Добавление 128 – Правила № 129 ООН

Пересмотр 3 – Поправка 4

Дополнение 5 к поправкам серии 02 – Дата вступления в силу: 11 января 2020 года

Единообразные предписания, касающиеся официального утверждения усовершенствованных детских удерживающих систем, используемых на борту автотранспортных средств

Рис. 1
Схема испытания устройства, установленного по направлению движения

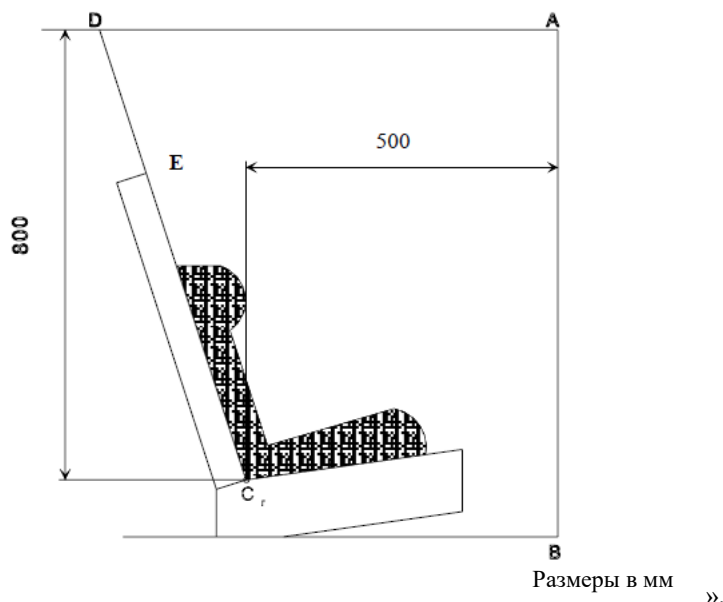
Пункты 6.6.4.4.1.1 и 6.6.4.4.1.1.1 изменить следующим образом:

«6.6.4.4.1.1 Усовершенствованные детские удерживающие системы, установленные по направлению движения

Перемещение головы: никакая часть головы манекена не должна выступать за пределы плоскостей BA, DA и DE, показанных на рис. 1 ниже. Однако голова манекена может выступать за пределы плоскости DE, если часть конструкции детского удерживающего устройства позади головы манекена, а именно подушка или опора для головы, находится в том месте, где голова пересекает плоскость DE.

Этот момент определяют по результатам проверки с точностью до 300 мс или в момент окончательного возвращения манекена в неподвижное состояние в зависимости от того, что происходит раньше;

за исключением бустерных сидений, при использовании манекена Q10, когда:

- значение по отношению к плоскости DA составляет 840 мм;
- значение по отношению к плоскости BA составляет 550 мм;
- для определения плоскостей DA и DE фазу отскока не учитывают.

6.6.4.4.1.1.1 Если испытание проводится в соответствии с пунктом 6.6.4.1.6.2 или пунктом 6.6.4.1.8.2 выше, то к значению перемещения головы на расстоянии между точкой Cг и плоскостью AB применяют допуск +10%.

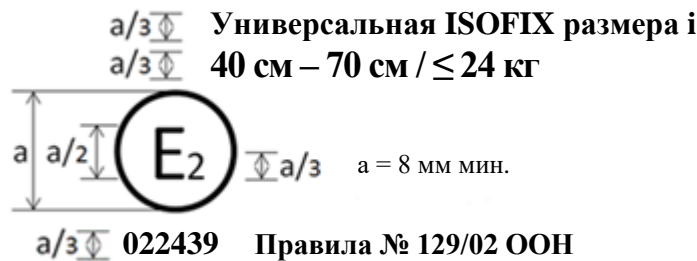
Пункт 14.3.3 изменить следующим образом:

«14.3.3 В случае усовершенствованной детской удерживающей системы цельной конструкции, установленной по направлению движения, на внешней стороне упаковки должна быть четко видна следующая информация:

"ВНИМАНИЕ! НЕ ИСПОЛЬЗОВАТЬ, ПОКА ВОЗРАСТ РЕБЕНКА НЕ ПРЕВЫСИТ 15 МЕСЯЦЕВ (см. инструкцию)".

В случае усовершенствованной детской удерживающей системы цельной конструкции, которую можно использовать по направлению и против направления движения, на внешней стороне упаковки должна быть четко видна следующая информация:

"ВНИМАНИЕ! НЕ ИСПОЛЬЗОВАТЬ ПО НАПРАВЛЕНИЮ ДВИЖЕНИЯ, ПОКА ВОЗРАСТ РЕБЕНКА НЕ ПРЕВЫСИТ 15 МЕСЯЦЕВ (см. инструкцию)".

Схемы знаков официального утверждения

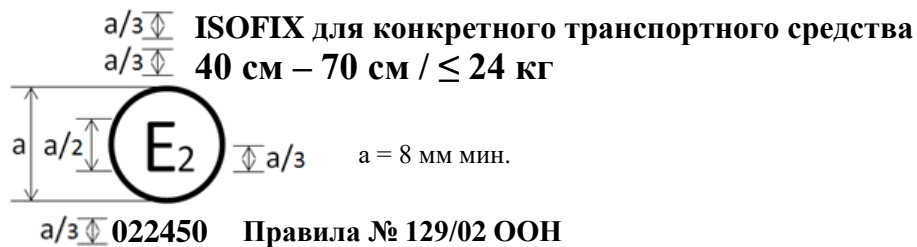
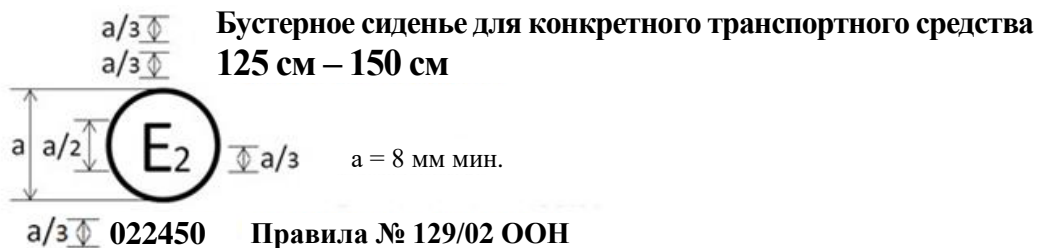
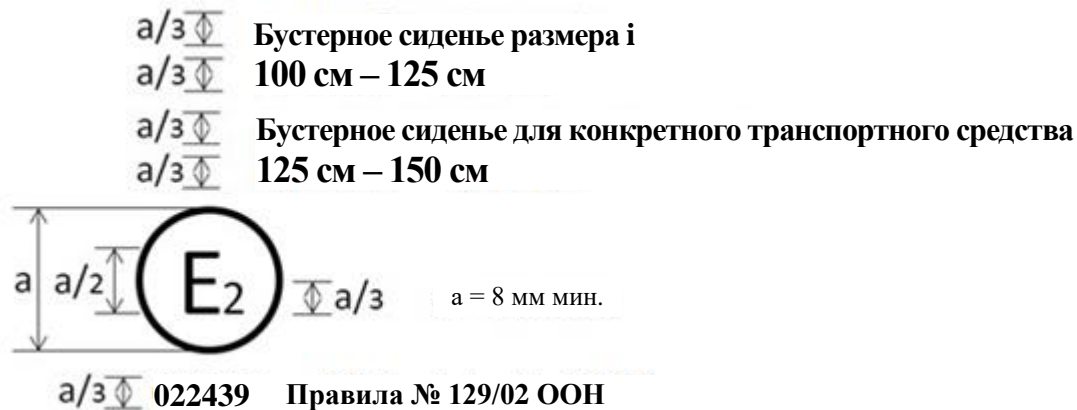
Приложение 2 изменить следующим образом:

Усовершенствованная детская удерживающая система, на которой проставлен вышеуказанный знак официального утверждения... для размерного диапазона 125–150 см...

В случае сочетания вариантов, например усовершенствованной детской удерживающей системы, которая официально утверждена в качестве бустерного сиденья размера *i* для размерного диапазона 100–125 см и в качестве бустерного сиденья для конкретного транспортного средства для размерного диапазона 125–150 см, комбинированный знак официального утверждения выглядит следующим образом:

Допускаются только сочетания вариантов, предусмотренные в пункте 3.2.2.

Схемы знака модуля в сочетании со знаком официального утверждения

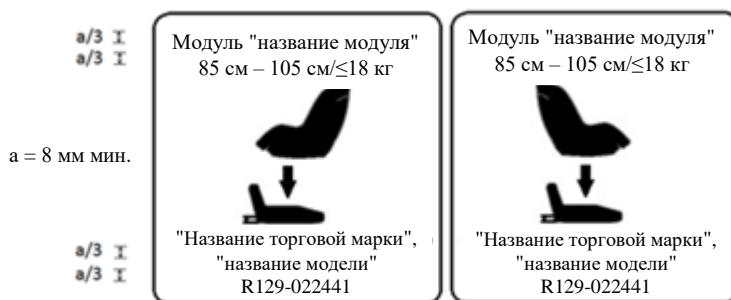
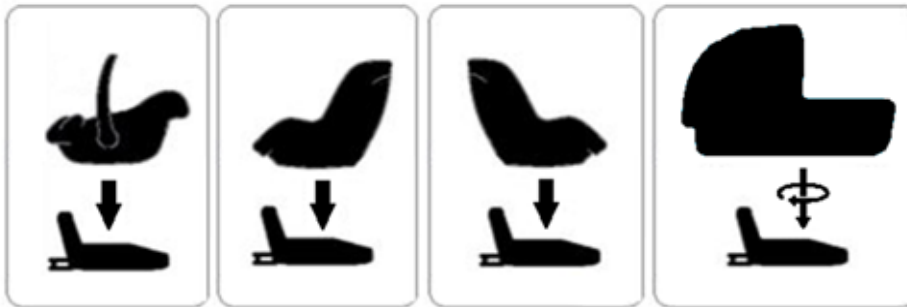
Приведенные примеры исключить и заменить следующими:

Модуль усовершенствованной детской удерживающей системы, на котором проставлен вышеуказанный знак модуля, может использоваться в положении против направления движения с основанием "название торговой марки и название модели" для размерного диапазона 85–105 см и предельной массы 18 кг; он официально утвержден на основании Правил № 129-02 ООН под номером 022441.

Модуль усовершенствованной детской удерживающей системы, на котором проставлен вышеуказанный знак модуля, может также использоваться в положении по направлению движения с основанием "название торговой марки и название модели" для размерного диапазона 85–105 см и предельной массы 18 кг; он официально утвержден на основании Правил № 129-02 ООН под номером 022441.

Номер официального утверждения указывает, что официальное утверждение было предоставлено в соответствии с требованиями Правил ООН, касающимися официального утверждения усовершенствованных детских удерживающих систем, используемых на борту автотранспортных средств, с внесенными в них поправками серии 02.

Примеры обозначений, подлежащих использованию на знаках модуля, приведены на рисунках ниже. По выбору изготовителя усовершенствованных детских удерживающих систем на знаке модуля используется одно из предложенных обозначений или эквивалентное обозначение.
